電源開発株式会社
大間原子力発電所

過去の地震及び最近の地震活動

平成16年6月
原子力発電安全審査課

図-1 敷地周辺の被害地震の震央分布

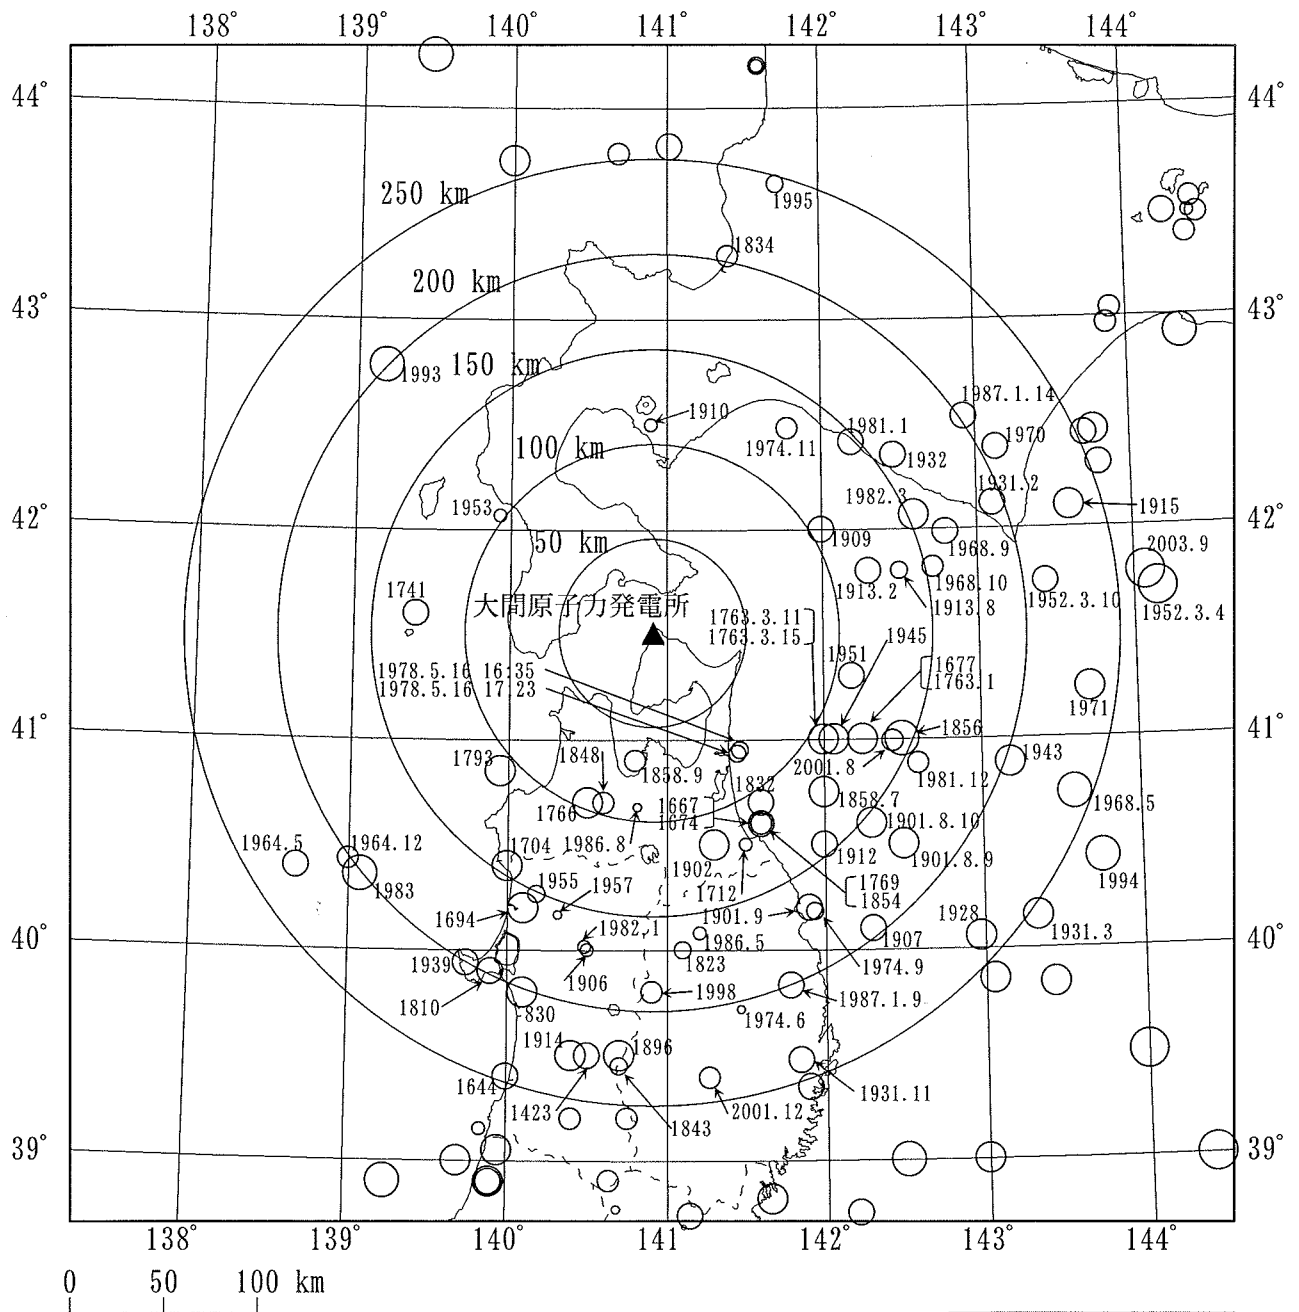
図-1によると、太平洋側の海域では、マグニチュード(以下「M」という。)8クラスの地震が東経144° 付近で見られ、M7クラスの地震は、青森県東方沖から日本海溝付近にかけての海域で多く発生している。

日本海側の海域では、M7クラスの地震は1983年日本海中部地震(M7.7)及び1993年北海道南西沖地震(M7.8)が発生している。陸域においては、東経141° 付近よりも西側においてM7クラスの地震がみられる。なお、敷地から50km以内では被害地震は起きていない。

図-2 敷地周辺の被害地震のマグニチュードー震央距離

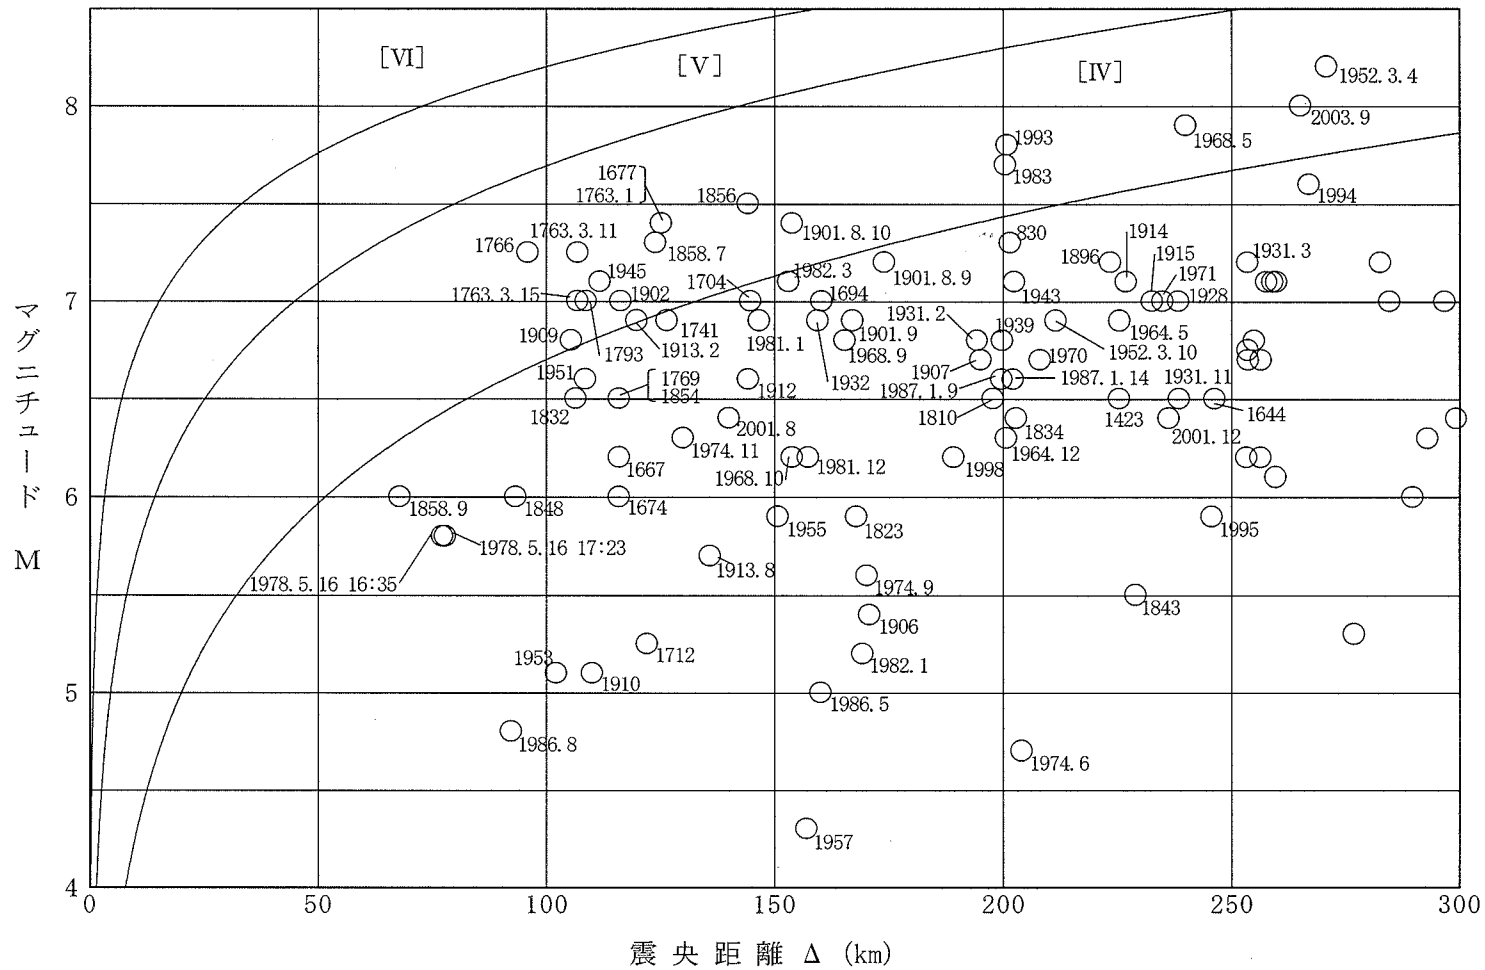
また、図-1に示した地震について震央距離(以下「 Δ 」という。)を横軸、マグニチュードを縦軸として描いたものが図-2であり、敷地における気象庁震度階級区分も書き加えてある。

図-2によると、敷地で震度V以上と推定される地震はないが、震度IVの領域にあって震度Vに準ずる地震としては、1766年津軽の地震があるとしている。

図-7 地震カタログ間の差異による敷地への影響度の比較

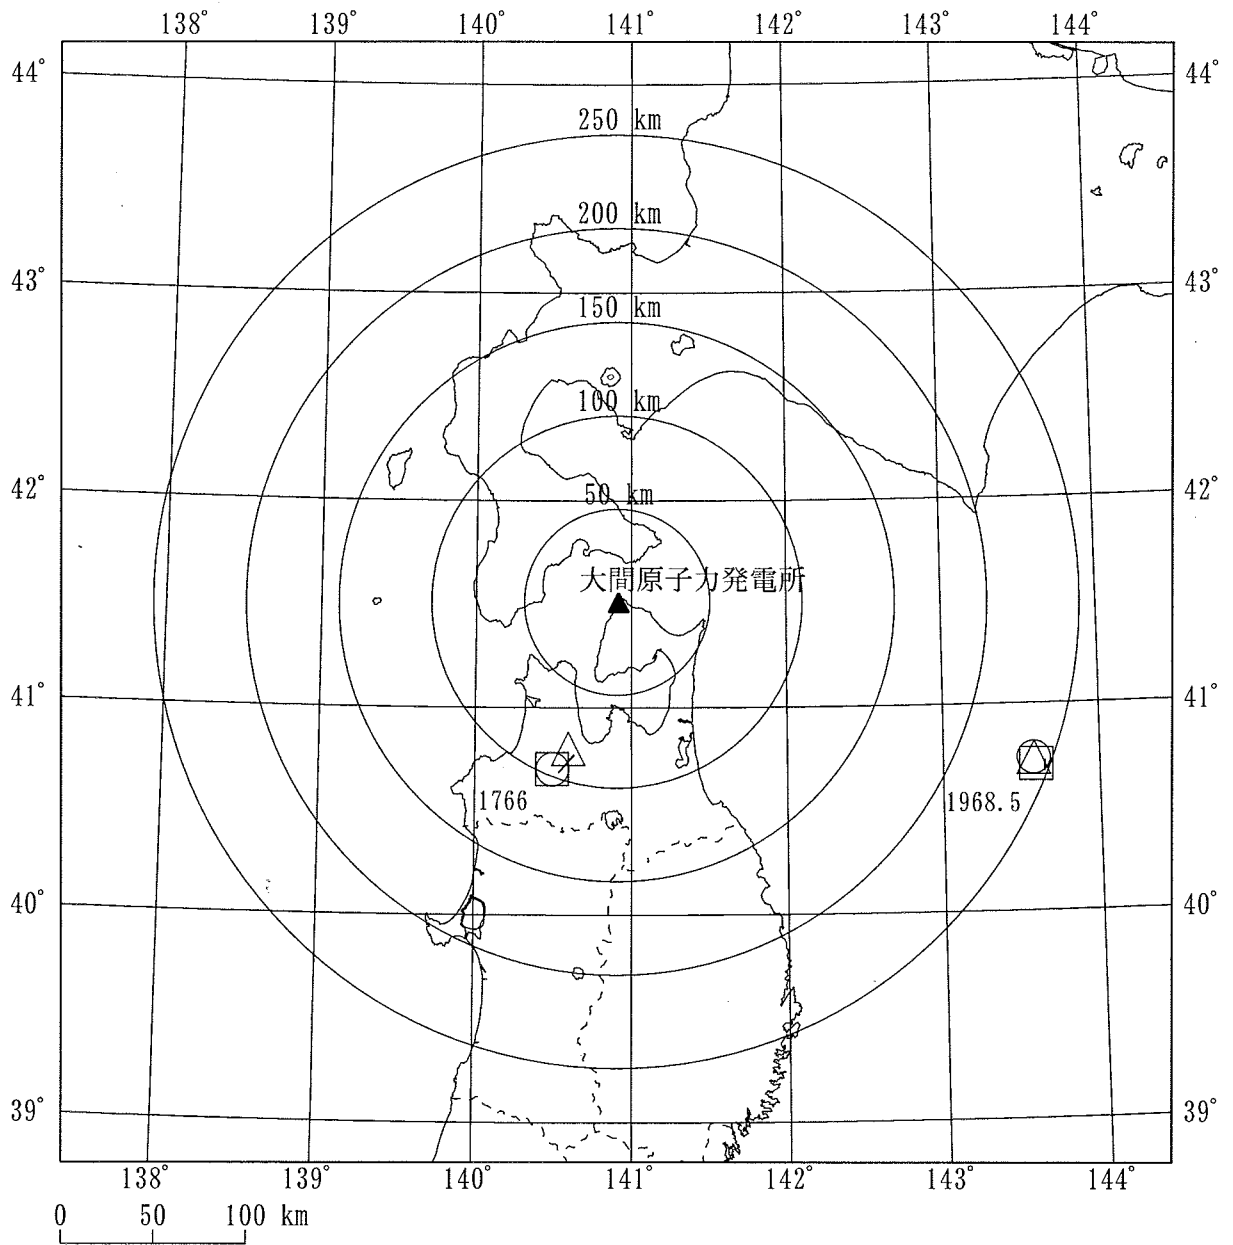
申請者は、図-7より、1766年津軽の地震及び1968年十勝沖地震はカタログ間での差がみられるが、これらの地震について「最新版日本被害地震総覧」、若しくは「気象庁地震カタログ」の諸元を用いることは、他のカタログの諸元を用いるよりも敷地へ与える影響を大きく評価することになっているとしている。

その他の地震については、地震カタログ間の差異を考慮しても、敷地へ与える影響は小さいとしている。

図-6 地震カタログ間で差異のみられる地震の震央分布

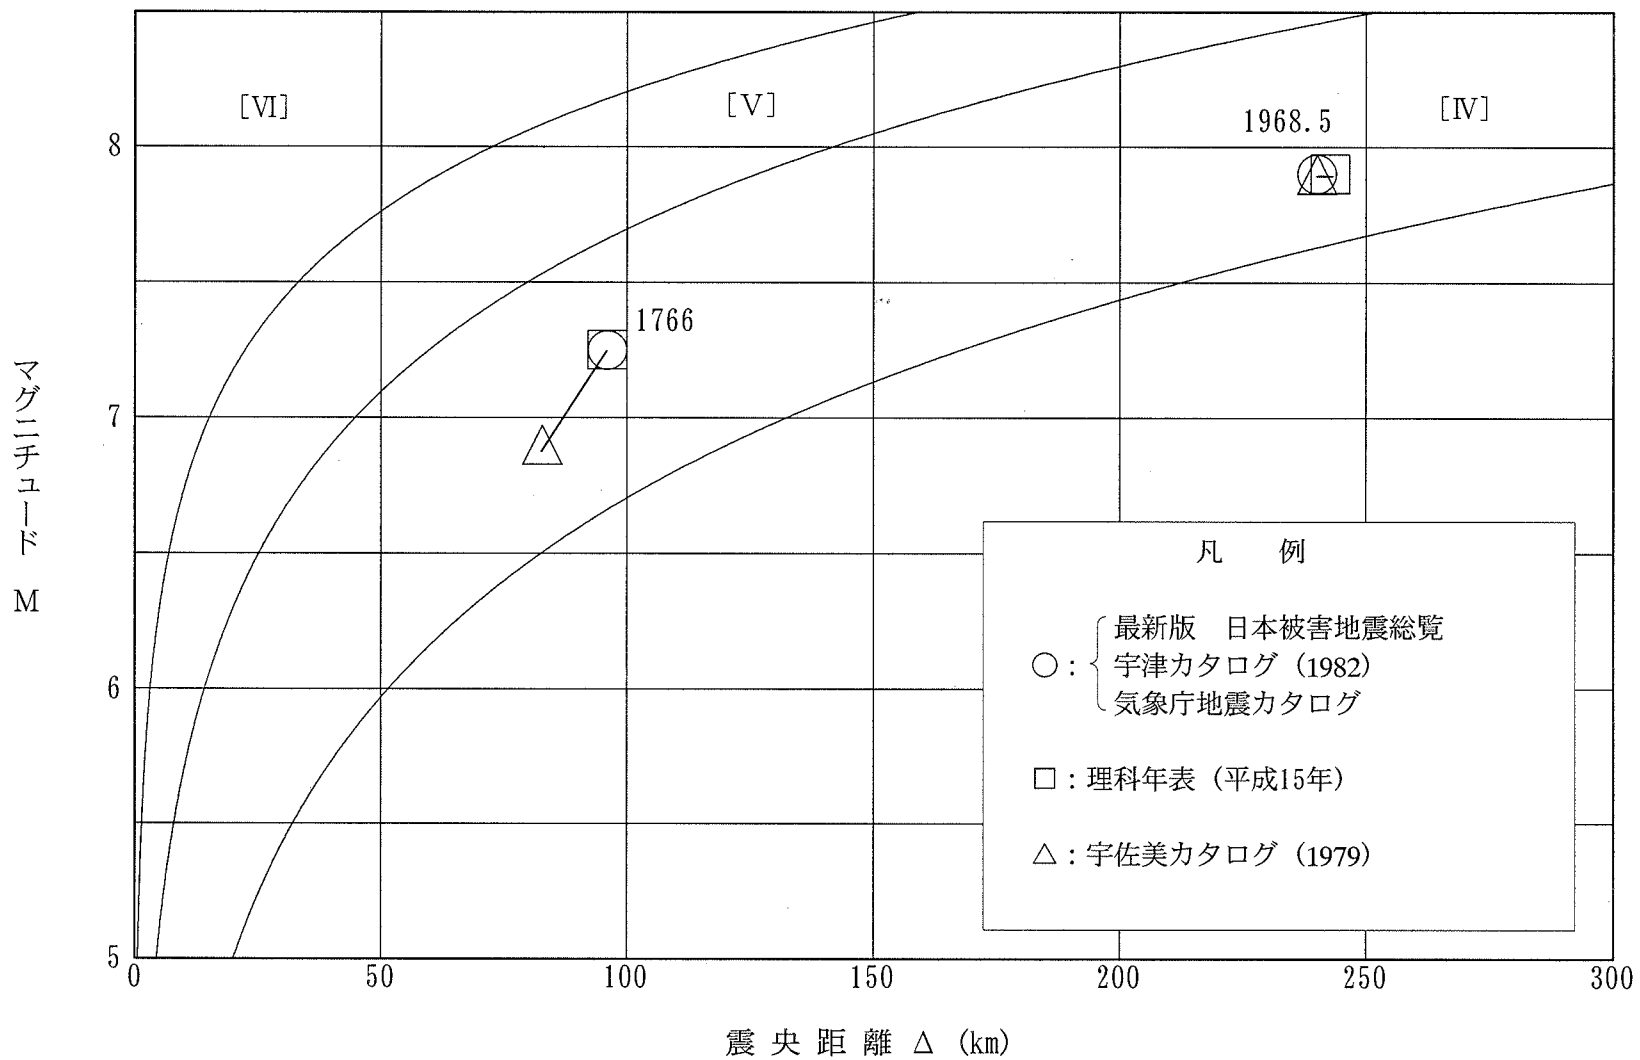
「2.1.1 地震活動性」において「最新版 日本被害地震総覧」、「宇津カタログ(1982)」及び「気象庁地震カタログ」から抽出した被害地震と「理科年表 平成15年」及び「宇佐美カタログ(1979)」の被害地震のうち、地震の規模及び震央距離と震度との関係から敷地での震度がIV程度以上でVに近いと推定される地震で、カタログ間に差異が認められる地震を表-5に、その震央分布を図-6に、また、地震の規模及び震央位置の差異が敷地に与える影響度の

図-9 敷地基盤での統計的速度期待値

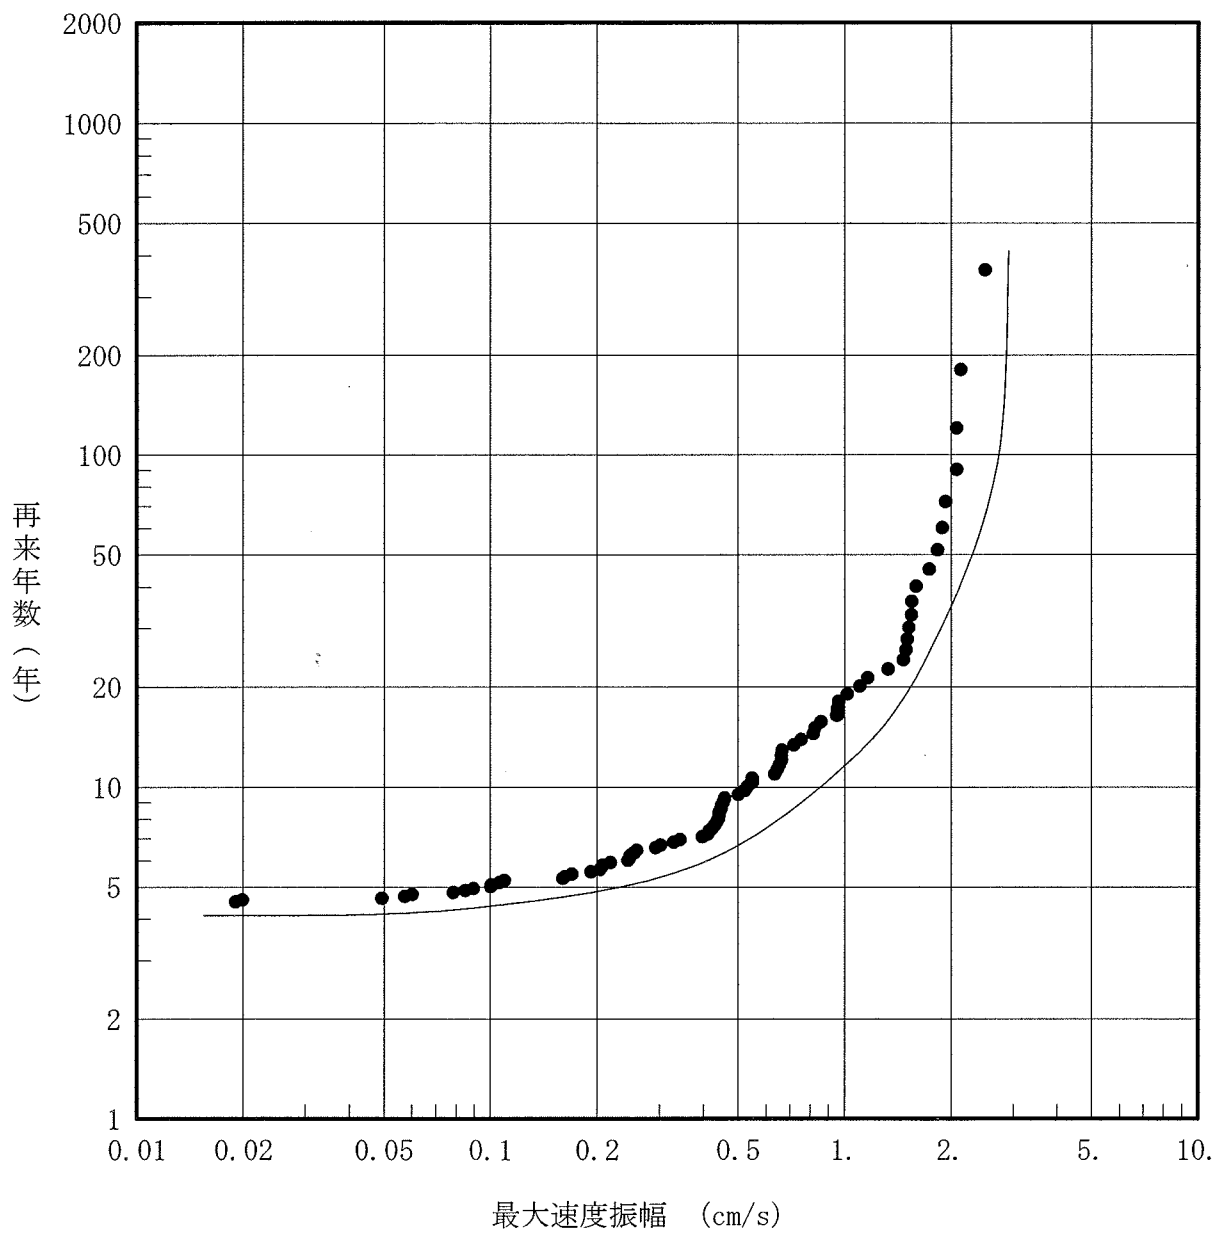
上記より得られた最大速度振幅を大きい順に表-6に、最大速度振幅の統計的期待値を図-9に示す。なお、統計年間については、地震史料が豊富となった1644年以降の359年間としている。

本検討結果を金井による期待値と比較して表-7に示す。

図-10 気象庁地震カタログによる地震の震央分布
(1983年～2001年)

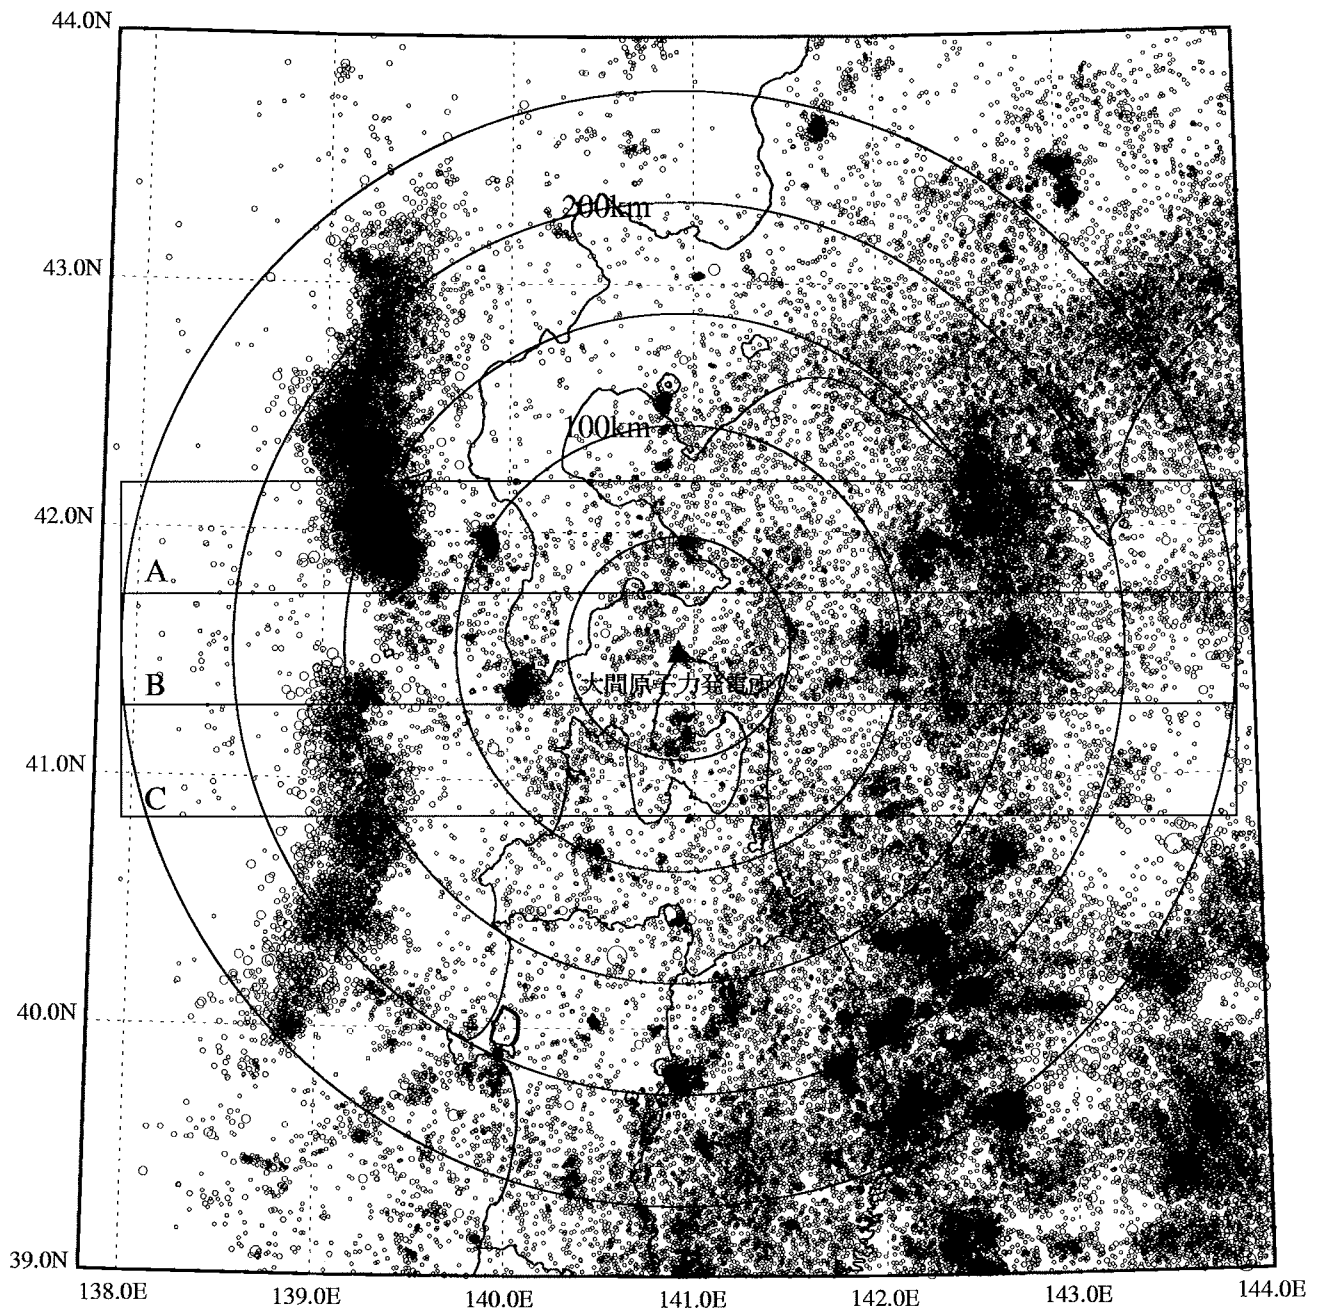
- (1) 震央分布図(図-10)によると、敷地の周辺では、太平洋側の海域で地震の発生頻度が高い。
- (2) 鉛直分布図(図-11)によると、太平洋側で発生する地震は、太平洋プレートの沈み込みに伴う地震が多く、陸に近づくにつれてその震源が深くなっている。
- (3) 上記太平洋プレートの沈み込みに伴う地震は、敷地の周辺では約100km以深で発生している(図-11, 図-12)。
- (4) 日本海側では1983年日本海中部地震及び1993年北海道南西沖地震の本震及び余震がみられる(図-10)。
